Service Bulletin

Kabelboom van het dashboard

740/760

Kabelboom van het dashboard vastzetten

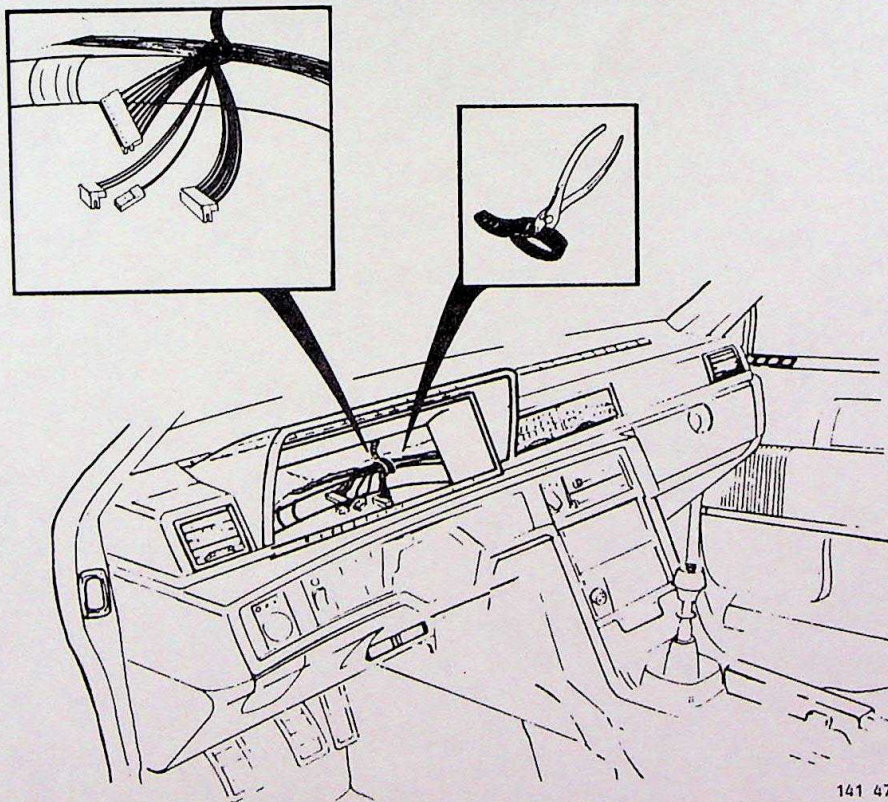
De kabelboom van het dashboard is nu vastgezet in de aantrekklem die zich op het luchtkanaal, onmiddellijk vóór de rechterkant van het instrumentenpaneel bevindt. Daardoor wordt vermeden, dat de kabelboom tegen de rand van het dashboard schuurt. Deze wijziging is ingevoerd met ingang van de volgende chassisnummers:

Als het instrumentenpaneel moet worden verwijderd, moet de aantrekklem worden doorgeknijpt.

Bij het aanbrengen van het instrumentenpaneel moet de kabelboom weer met een nieuwe aantrekklem worden vastgezet.
